## **Gutachtliche Stellungnahme Nr. G 25-846**

Feuerschaden RSAG Sperrmüllhalle Troisdorf  
Risiko: Josef-Kitz-Straße 1, Troisdorf  
Schaden-Nr.: 25.0077177.0  
Regulierer: Herr Dieter Hages

Projekt	Neubau einer Sortierhalle mit Betriebsgebäude für die Rhein-Sieg-Abfallwirtschaftsgesellschaft mbH		
Bauort	Josef-Kitz-Strasse 1 53840 Troisdorf		
Bauherr	HEILIT Umwelttechnik Vogelsangerweg 111, 40470 Düsseldorf		
Zeichnung	Montage: Stahlbauübersicht 2

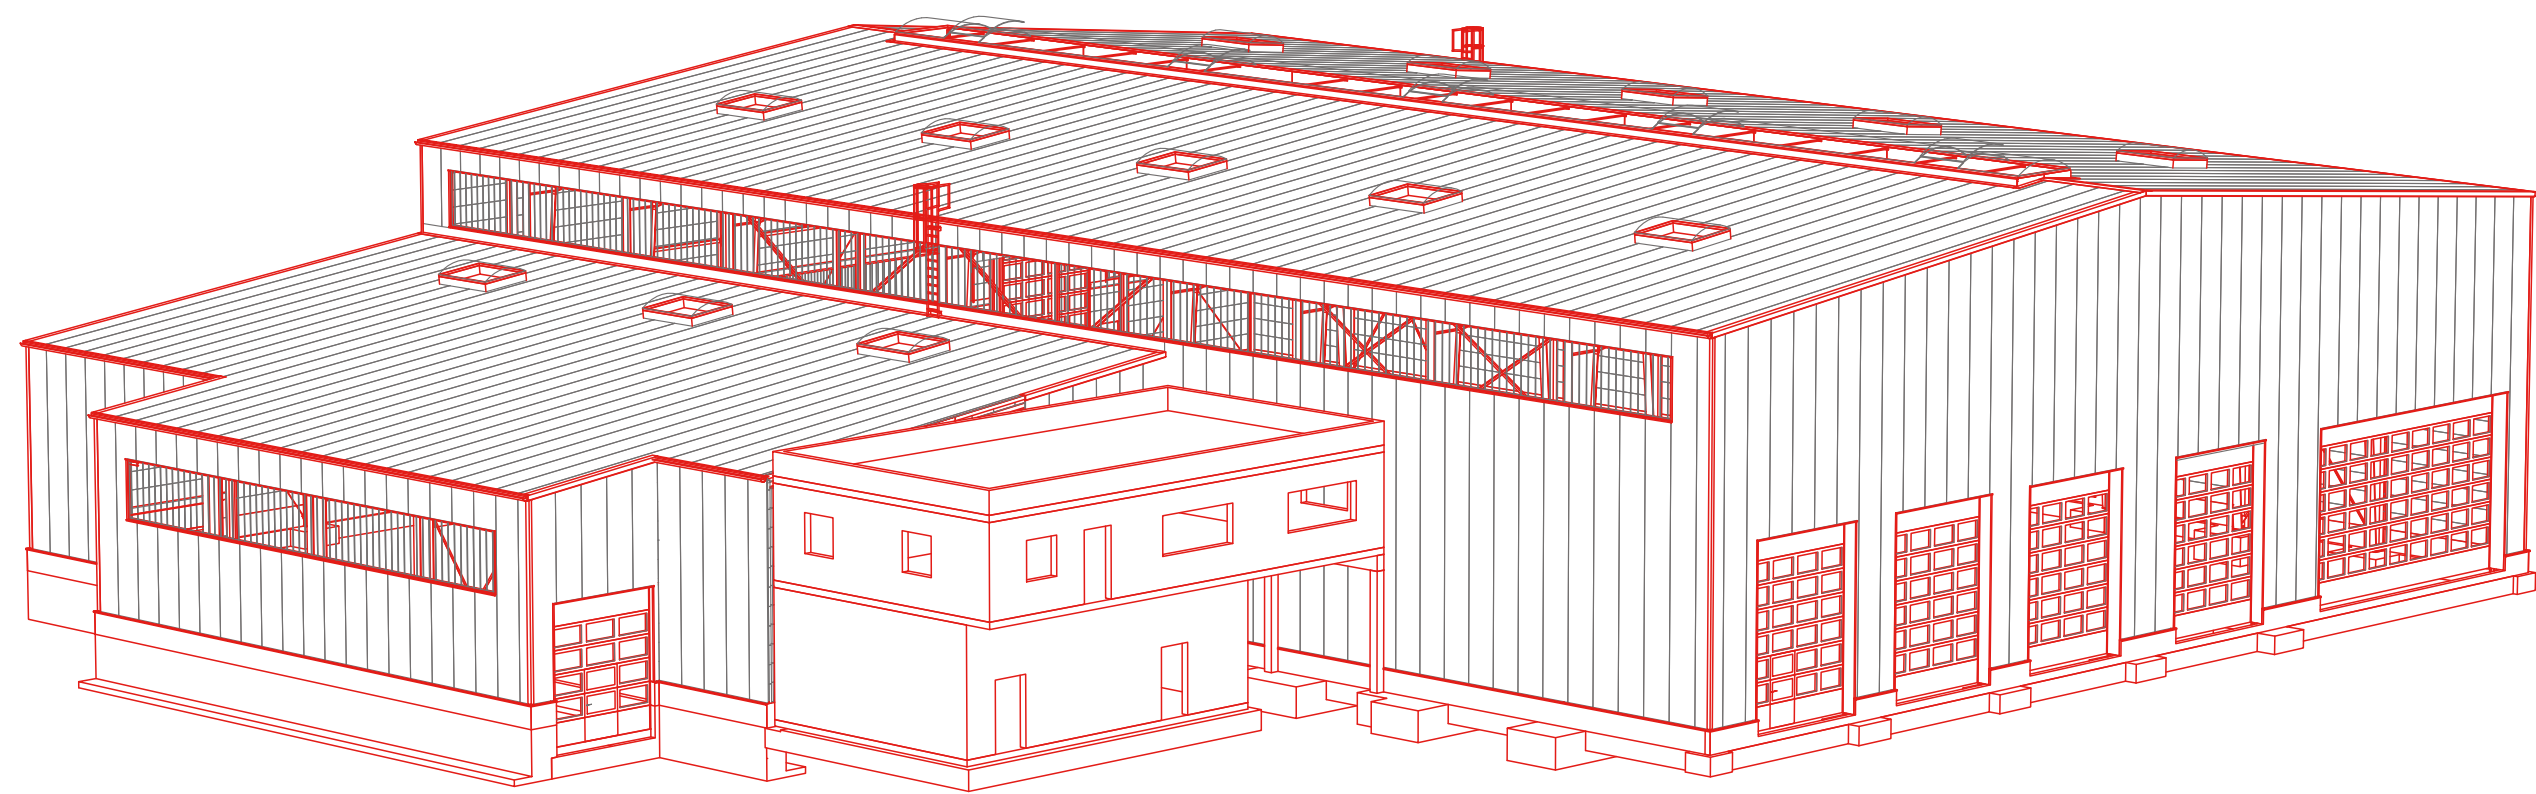
Diese Verformungen fehlen an der Rahmenkonstruktion vollkommen. Aus diesem Grund kann die Primär-Tragkonstruktion der Rahmen in statischer Hinsicht weiterverwendet werden. Es sind lediglich an den auf Anlage 1 mit blauen Kreisen markierten Schraubverbindungen die hochfesten HV-Schrauben einzeln gegen neue HV-Schrauben zu ersetzen.

Weiterhin sind die auf Anlage 1 rot markierten Bauteile, dies sind insbesondere Verbände und Wandriegel aus dünnen Profilen, die augenscheinlich leichte Verformungen aufweisen, durch neue Bauteile zu ersetzen.

Wie bereits in meinem Vorbericht erwähnt, sind die beiden Giebelstützen zwischen den Achsen A und B in der Achse 1 signifikant verformt. Hier ist die Dachkonstruktion nicht mehr unterstützt. Es ist hier schnellstmöglich eine provisorische Unterstützung einzubauen.

Hv-Schrauben  
einzeln gegen neue  
Schrauben ersetzen

Alle verformten  
Bauteile ersetzen

Hier schnellstmöglich  
prov. Stützen  
einbauen
